ПРОТОКОЛ громадських слухань щодо

реконструкції нежитлової виробничої будівлі літ. Г-1 для розміщення в ній складу карбамідно-аміачної суміші (КАС), за адресою:
м. Харків, вул. Букова, 34, ТОВАРИСТВА З ОБМЕЖЕНОЮ ВІДПОВІДАЛЬНІСТЮ «АГРО-МАРКЕТ»
(вид планованої діяльності)

(реєстраційна справа у Єдиному реєстрі з оцінки впливу на довкілля № 202311911296)

від 26 січня 2024 р. о 12:00 годині

Мал. 1. Конструкція лісозахисної смуги фільтруючого типу (ЛПФ-1)
1 - дерева головної породи; 2 - газон

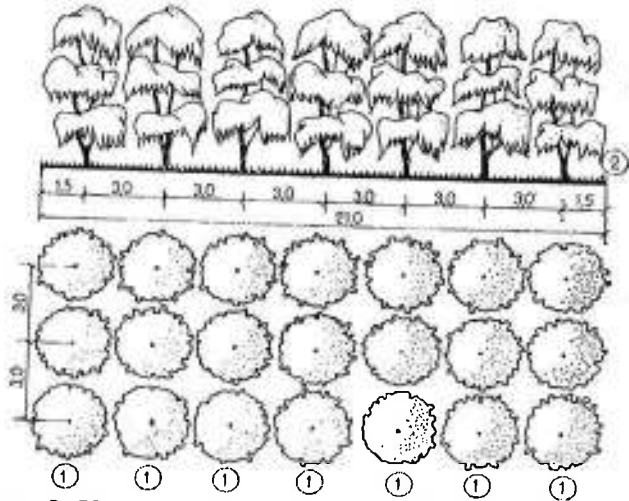
Ок, вибачте мене шяс, але в нормативному документі багато є про відсоток озеленення. Який відсоток від санітарно-захисної зони буде озеленено та чи відображено це в звіті з ОВД? Бо саме така вимога нормативного документа»

Посадки фільтруючого типу ЛПФ-1, ЛПФ-2, ЛМФ (мал. 1, 2, 3) є основними в захисних насадженнях, ними можуть бути зайняті також передзаводські вхідні території, ділянки пішохідних маршрутів і місць короткочасного відпочинку.

Надаємо Вам карту встановлення санітарно-захисної зони ТОВ «АГРО-МАРКЕТ».

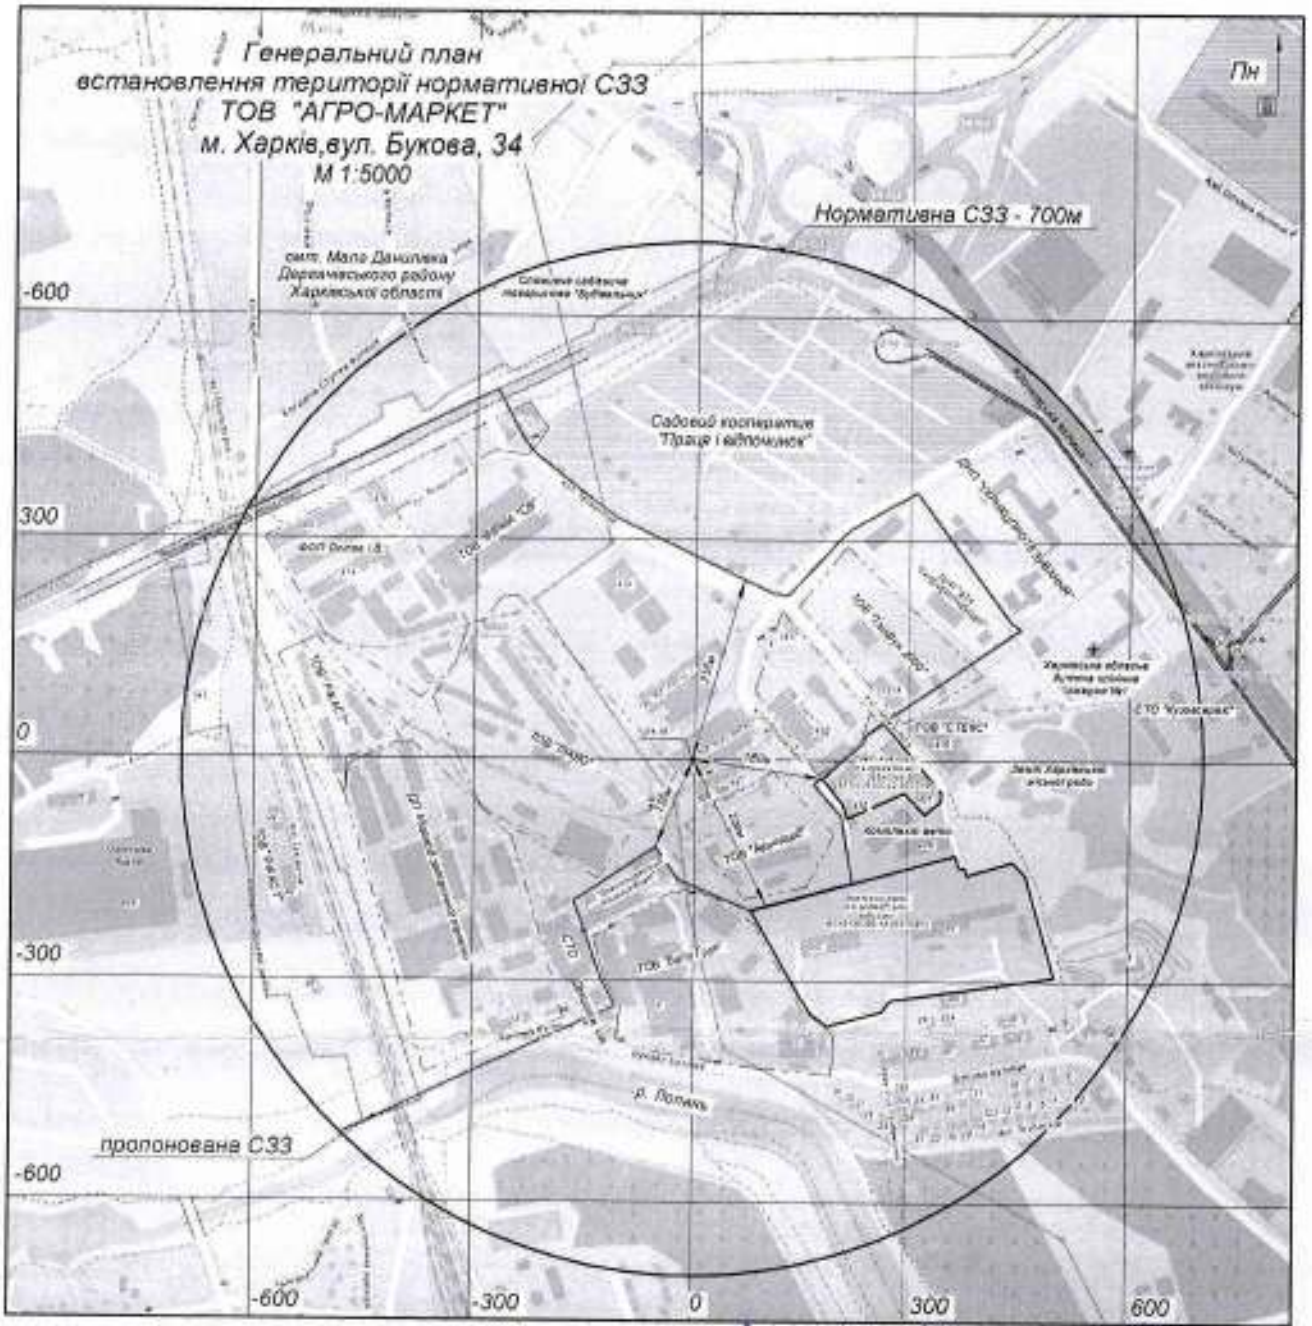
Вами було поставлене наступне запитання: *«Ну було б звісно дуже добре як би була на презентації трохи схема в яких напрямках, тому що ви не надали територіального розташування от зараз на презентації в яких саме напрямках, тому що ми зараз повинні відкривати гугл мепс і дивитись де що розташоване. І ось таке зауваження 700 м у всіх інших напрямках при цьому до тієї ж річки Лопань по прямій лінії там не залежно від сусідства з іншими підприємств там менше ніж 700м там 400 м тому враховувати, будь ласка, також і цей момент по санітарно захисній зоні, тому що наразі він є об'єктом таким найбільшого обговорення щодо участі громадськості, тому що це дійсно важливо річка Лопань рельєф похилий не дай Боже, шо тому питання санітарно захисної зони й пропишіть, будь ласка, думаю що ви пишете 700 м у всіх інших напрямках при цьому цих 700 немає до річки 400 ну приблизно»*
